Evidence vysvětlení zadávací dokumentace v rámci veřejné zakázky s názvem				
ZŠ Přemyslovců - nástavba dvou pavilonů vč. řešení sanace základů a energetických opatření objektů				
Poř. č.	Žádost o vysvětlení ZD	Datum	Vysvětlení ZD	Datum
Vysvětlení ZD č. 1				
1	1) Dobrý den, dovolueme si Vás požádat o vysvětlení zadávací dokumentace k veřejné zakázce „ZŠ Přemyslovců – nástavba dvou pavilonů vč. řešení sanace základů a energetických opatření objektů“. Prosíme o podrobnější specifikaci výplní otvorů. Dveře z VV nejsou označené, které dveře v půdorysu to jsou. Dle PBR jsou některé dveře požární.	18.03.2025	Ad 1) Zadavatel upřesňuje specifikaci. Dveře jsou ve VV zohledněny, ke specifikaci jsou upřesněny čísla položek VV. Kde je v projektové dokumentaci uvedena minimální požární odolnost 15 EI (viz. níže soupis), je výkazu výměr uváděna odolnost EI 30, protože dveře s odolností EI 15, jsou na trhu méně obvyklé, běžné jsou s odolností 30. •SO1: vstupní dveře do 1.01, otvor 150/275, jen paniková klika; - VV SO 01 zázemí TV – SO 01-1-13 – Ostatní stavební práce – položka 147 •SO1: vnitřní dveře mezi zádveřím 1.01 a chodbou 1.03, otvor 150/205, jen paniková klika; - VV SO 01 zázemí TV – SO

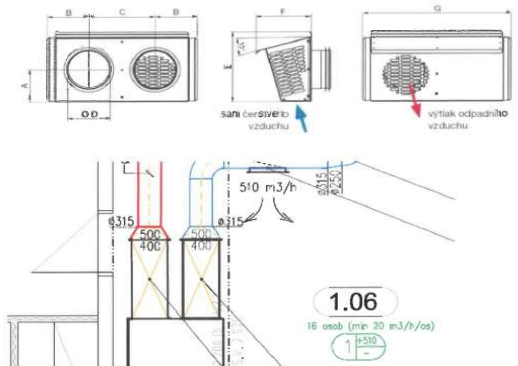
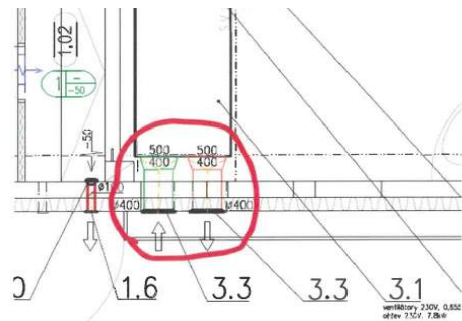
Vysvětlení ZD č. 5				
7	1) Ve veřejněné projektové dokumentaci objektu SO01-3 Vzduchotechnika je navržena sdružená fasádní mřížka (přívod/odtah) s napojením d400mm/d400mm - viz níže. Mřížky se vyrábí pouze do rozměru připojení d250mm/d250mm a atypický rozměr nelze vyrobit ani na zakázku. <u>Žádáme o návrh řešení a úpravu projektové dokumentace.</u> 5.3 Zařízení č. 3 – šatny a sprchy pro TV Šatny a sprchy v zázemí TV mají navrženo nucené větrání. Je navržena společná jednotka pro všechny šatny. Jednotka bude zajišťovat rovnotlaké větrání prostor. Je řešen přívod čerstvého vzduchu do prostoru šaten a odsávání vzduchu z příslušných sprch. Prostor sprch a šaten je propojen bez dveří. Jednotka bude osazena pod stropem v m.č. 1.06 nad sníženým podhledem. Při realizaci podhledu je nutné dodržet přístup k servisním místům VZT jednotky, zejména pro výměnu filtrů a provádění revizí elektro. Odpadní vzduch z jednotky bude vyfukován do vnějšího prostoru přes fasádu. Čerstvý vzduch do jednotky bude nasávan přes fasádu, s ohledem na prostorové možnosti není možné zajistit vzdálenost mezi sáním a výfukem vzduchu minimálně 3,5 m. bude proto osazena sdružená fasádní mřížka: 	03.04.2025	Ad 1) Klempířský výrobek lze na zakázku vyrobit, Alt. lze nahradit dvojicí mřížek pro sání a výfuk. Proprietární řešení /nutně zvolené zhotovitelem/ musí samozřejmě odsouhlasit technický dozor a zástupce stavebníka.	04.04.2025
